Klimaökologische Detailanalyse zum Wettbewerbsverfahren "Perspektive für den Biotechnologie-Standort Mainz"

Hannover, September 2023

Abb. 23: Abweichung der Kaltluftproduktionsrate zwischen dem Planfall 7 und dem Ist-Zustand.

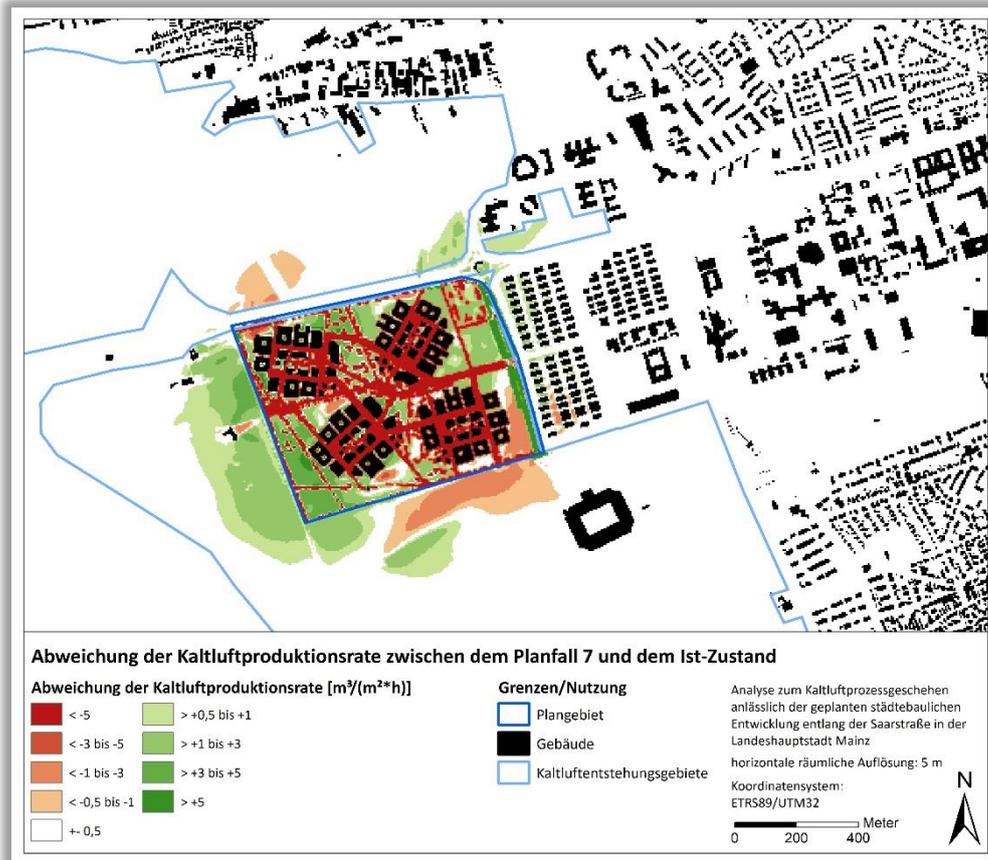
Die Abweichungen der Modellergebnisse zeigen innerhalb des Plangebietes aufgrund der Neubebauung erwartungsgemäß eine deutliche Reduktion der Kaltluftproduktionsrate von durchschnittlich $-8 \text{ m}^3/(\text{m}^2 \cdot \text{h})$, was ein Minus von rund 32 % bezogen auf das Plangebiet darstellt. Neben den Gebäudekörpern und den (neu-)versiegelten Flächen führen auch die vorgesehenen Baumpflanzungen zu einer reduzierten Kaltluftproduktion, da durch das Kronendach die nächtliche Abkühlung gehemmt wird. Zunahmen der Kaltluftproduktionsrate sind dagegen vorrangig im Bereich von Grünflächen, welche von einer reduzierten Kaltluftströmung betroffen sind, zu erwarten. Hierbei handelt es sich im Wesentlichen um die Flächen westlich bis südwestlich (Stauwirkung) sowie nordöstlich (Windschatteneffekt) des Plangebietes, aber auch um einen Großteil der vergleichsweise weiträumigen Grünflächen innerhalb des Plangebietes. Außerhalb des Plangebietes sind zudem Abnahmen der Kaltluftproduktionsrate in Bereichen einer zu erwartenden Erhöhung der Kaltluftströmung zu beobachten. Mit maximal $-2,7 \text{ m}^3/(\text{m}^2 \cdot \text{h})$ sind diese Abnahmen aber als geringfügig einzuordnen. In Hinblick auf die definierten Kaltluftentstehungsgebiete (hellblaue Umrandung) ist durch den Planfall 7 eine Reduktion um -3,7 % zu erwarten, wobei der Wert inklusive der Vorbelastung durch das Stadion -5,5 % beträgt.

1. Die geplanten rampenartigen Hügel im Randbereich des nördlichen und südlichen Gebäudeclusters stellen grundsätzlich eher ein Strömungshindernis dar, als dass diese ein Überströmen des Plangebietes fördern. In Hinblick auf eine möglichst gute Durchströmbarkeit des Plangebietes sind diese demnach nicht zu empfehlen, wenngleich der Effekt relativ gering einzuschätzen ist.

2. Um eine verbesserte Durchströmbarkeit des Plangebietes zu erreichen, wäre ein Eindrehen des südwestlichen Gebäudeclusters von Vorteil. Dieses sollte dabei näherungsweise die Gebäudeausrichtung des südöstlichen Gebäudeclusters aufgreifen, wodurch eine nahezu gradlinige Durchlüftungsachse entstehen würde. Idealerweise würde in diesem Zusammenhang das südöstliche Gebäudecluster zusätzlich etwas nach Süden versetzt werden.

3. Hinsichtlich einer möglichst hohen gebietsinternen Kaltluftproduktion sollten so wenig Flächen wie möglich (voll-)versiegelt werden.
4. Die Verwendung von hellen Baumaterialien bei Gebäuden und Oberflächenversiegelungen reduziert die Wärmeaufnahme am Tag, wodurch sich die nächtliche Überwärmung des Plangebietes reduzieren lässt. Auch dies führt zusätzlich zu einer geringeren Modifizierung der nächtlichen Kaltluftströmung.

Abb. 26: Abweichung der Kaltluftproduktionsrate zwischen dem Planfall 8 und dem Ist-Zustand.

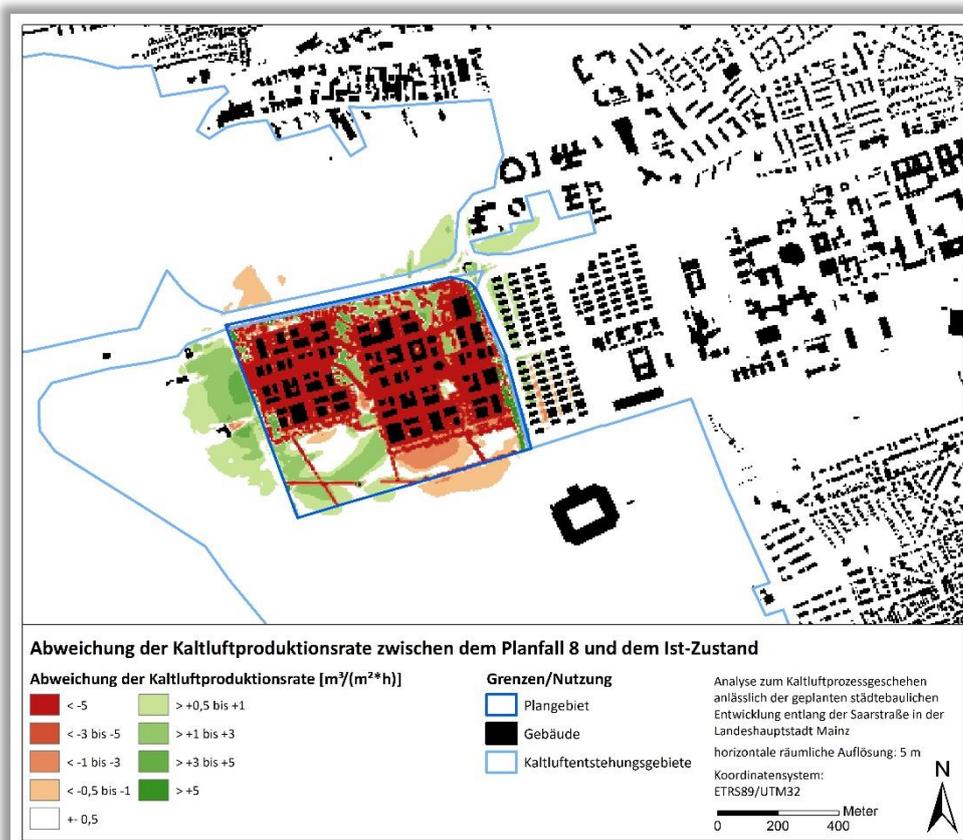
Die Abweichungen der Modellergebnisse zeigen innerhalb des Plangebietes aufgrund der Neubebauung erwartungsgemäß eine deutliche Reduktion der Kaltluftproduktionsrate von durchschnittlich $-10,5 \text{ m}^3/(\text{m}^2 \cdot \text{h})$, was ein Minus von rund 42 % bezogen auf das Plangebiet darstellt. Neben den Gebäudkörpern und den (neu-)versiegelten Flächen führen auch die vorgesehenen Baumpflanzungen zu einer reduzierten Kaltluftproduktion, da durch das Kronendach die nächtliche Abkühlung gehemmt wird. Zunahmen der Kaltluftproduktionsrate sind dagegen vorrangig im Bereich von Grünflächen, welche von einer reduzierten Kaltluftströmung betroffen sind, zu erwarten. Hierbei handelt es sich im Wesentlichen um die Flächen westlich (Stau effekt) sowie nordöstlich (Windschatteneffekt) des Plangebietes, aber auch teilweise um die vergleichsweise weiträumigen Grünflächen innerhalb des Plangebietes. Außerhalb des Plangebietes sind zudem Abnahmen der Kaltluftproduktionsrate in Bereichen einer zu erwartenden Erhöhung der Kaltluftströmung zu beobachten. Mit maximal $-1,2 \text{ m}^3/(\text{m}^2 \cdot \text{h})$ sind diese Abnahmen aber als sehr geringfügig einzuordnen. In Hinblick auf die definierten Kaltluftentstehungsgebiete (hellblaue Umrandung) ist durch den Planfall 8 eine Reduktion um -5,1 % zu erwarten, wobei der Wert inklusive der Vorbelastung durch das Stadion -6,9 % beträgt.

1. Die beiden geplanten in Richtung Saarstraße verlaufenden Grünachsen sind hinsichtlich einer effektiven Durchlüftung des Plangebietes nicht ideal ausgerichtet und sollten nach Möglichkeit eine nordöstliche Ausrichtung erhalten.
2. Hinsichtlich einer möglichst hohen gebietsinternen Kaltluftproduktion sollten so wenig Flächen wie möglich (voll-)versiegelt werden.
3. Die Verwendung von hellen Baumaterialien bei Gebäuden und Oberflächenversiegelungen reduziert die Wärmeaufnahme am Tag, wodurch sich die nächtliche Überwärmung des Plangebietes reduzieren lässt. Auch dies führt zusätzlich zu einer geringeren Modifizierung der nächtlichen Kaltluftströmung.
